**Avis délibéré de la mission régionale d'autorité environnementale
sur la modification de la création de la Zac Saint-Jean Sud par la
métropole de Lyon sur la commune de Villeurbanne (69)**

Avis n° 2024-ARA-AP-1703

Avis délibéré le 4 juin 2024

Figure 3: Altitudes de la zone d'étude - Source : étude d'impact

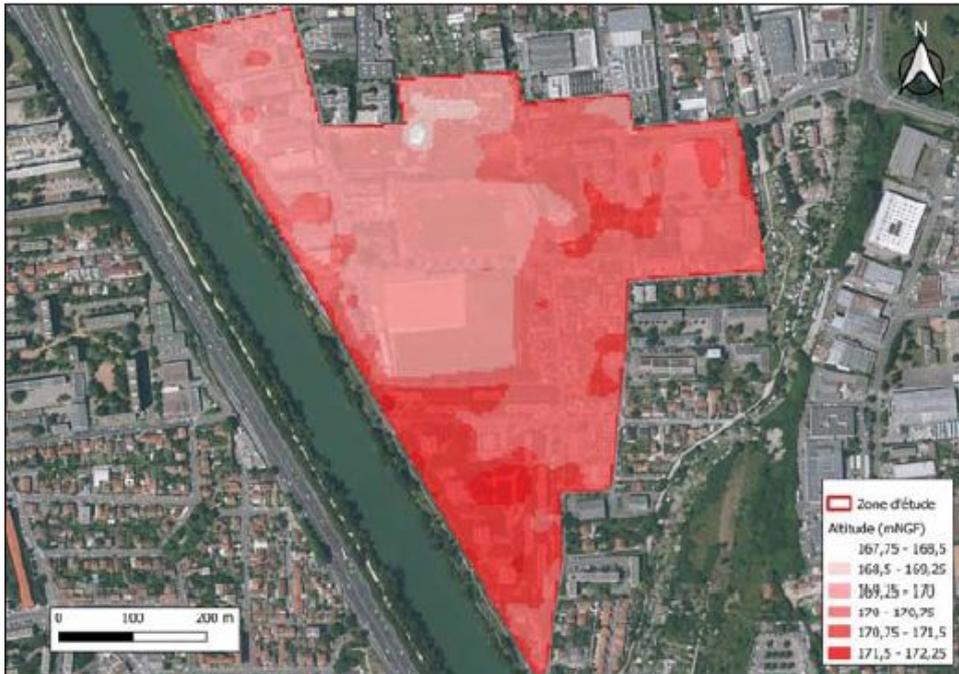
La Zac se situe à une altitude comprise entre 169,0 et 171,0 m NGF. La digue actuelle a une hauteur maximale comprise entre 172,0 et 172,4 m NGF. Après réalisation d'une étude de danger du système d'endiguement de Vaulx-en-Velin/Villeurbanne Saint-Jean ayant démontré que ce système était défaillant dès la crue décennale remettant en cause les hypothèses du plan de prévention des risques d'inondation en vigueur sur ce secteur de digues résistantes jusqu'à la crue centennale, des travaux d'urgence ont été réalisés en 2022 : ils ont permis de rehausser le niveau de protection des digues à la crue trentennale. La zone est exposée à des risques d'inondation à partir de la Q30.

À titre de simulation, hors données relatives à la dernière étude de danger de 2021 (§3.4.4 de l'étude d'impact), un calcul rapide de la bande de précaution conduirait à estimer sa largeur à 160 m (la hauteur d'eau maximale étant de 172,60 m, la bande de précaution requise serait de

(172,6-171)*100 m = 160 m), ce qui constitue un résultat très largement supérieur à la bande de précaution proposée. Cette largeur peut être adaptée sur la base d'éléments techniques. Ces éléments ne sont pas présentés à l'étude d'impact.

L'Autorité environnementale recommande de présenter les éléments techniques relatifs au système d'endiguement et de justifier de l'adéquation de la bande de précaution aux risques d'inondations intégrant un scénario de défaillance des digues.

L'Autorité environnementale recommande d'anticiper les modifications de la révision à venir du PPRi dans la définition de son projet de Zac Saint-Jean sud, dont l'adéquation de parking en sous-sol avec les niveaux de plus hautes eaux.

Figure 4: Exposition du projet au risque de pollution des sols, source dossier C/375

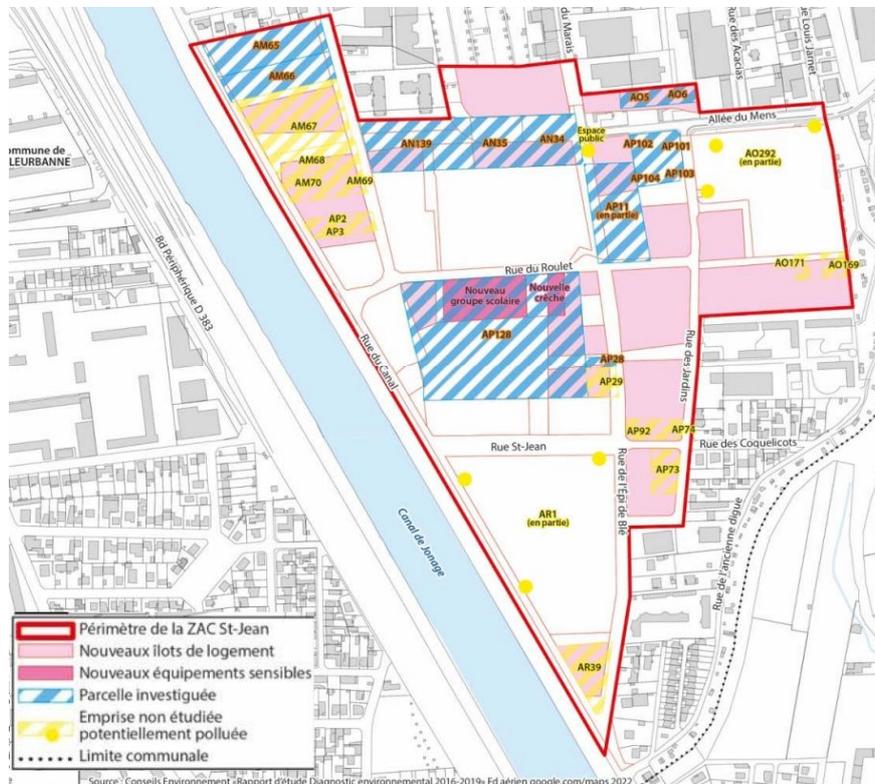
À ce stade des études, l'ARS, dans sa contribution, émet un avis défavorable :

- à l'implantation de structures accueillant un public sensible comme de jeunes enfants sur des sites marqués par des pollutions résiduelles et en l'absence d'études des sols sur l'ensemble des parcelles du projet, à l'implantation du collège S. Lagrange notamment ;
- à l'implantation des logements, des commerces, des parcs sur les parcelles potentiellement polluées pour lesquelles la compatibilité avec les usages projetés n'a pas encore été démontrée.

L'Autorité environnementale recommande de prendre en compte les mesures environnementales adéquates relatives à l'implantation sur des sols pollués d'établissements accueillant des populations sensibles, ainsi que préciser dès ce stade les modalités et mesures garantissant la compatibilité de l'ancien site Eurométal avec les usages projetés.

Figure 5: Concentration moyennes annuelles relevés sur les stations Est Lyonnais/Vaulx-en-Velin et Lyon périphérique source dossier B5/270

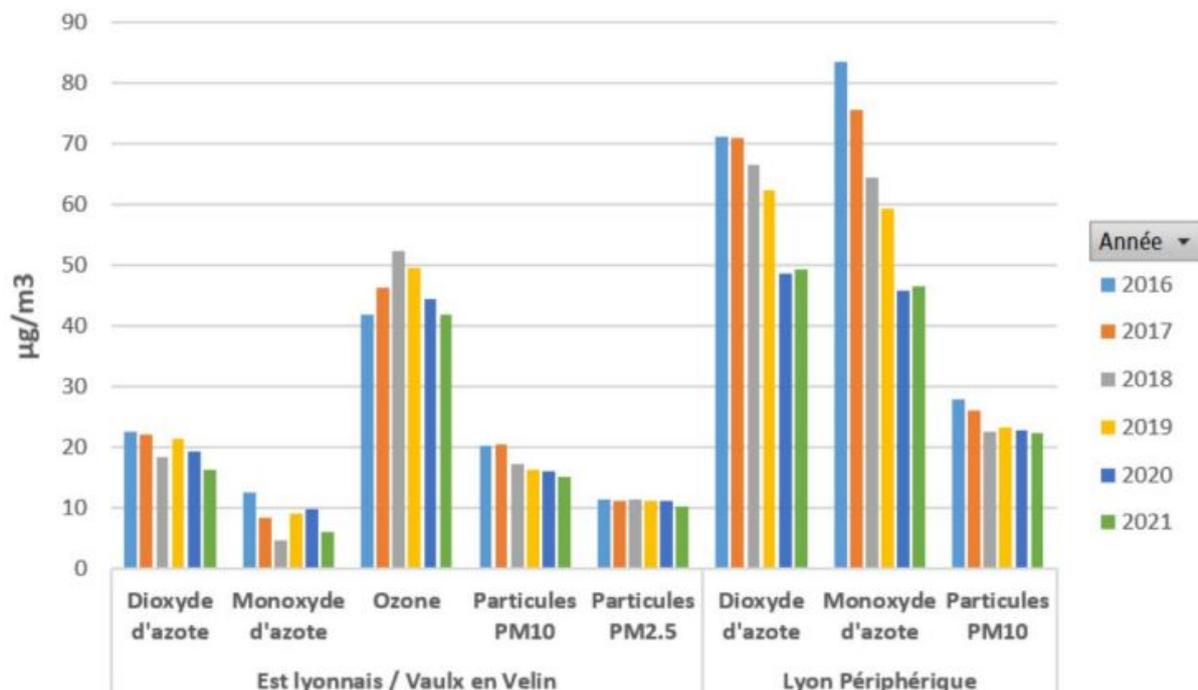
Considérant que la zone du projet est significativement impactée par des polluants atmosphériques sur la frange ouest (sous influence du boulevard périphérique), et que les modélisations indiquent une pollution atteignant parfois la valeur limite pour la protection de la santé humaine, le dossier prévoit des logements implantés comme écrans. Toutefois, le dossier ne précise pas si des mesures plus spécifiques, visant à limiter l'exposition des populations sensibles dont celles fréquentant le pôle sportif, le gymnase et le centre d'animation, sont prévues.

- compléter les mesures de protection pour les logements et le centre d'animation notamment le traitement spécifique à réaliser pour les établissements recevant du public (ERP) sensibles ;
- confirmer l'absence d'implantation d'activités génératrices de rejets atmosphériques importants et pouvant exposer les futures populations à des émissions dégradant leur santé.
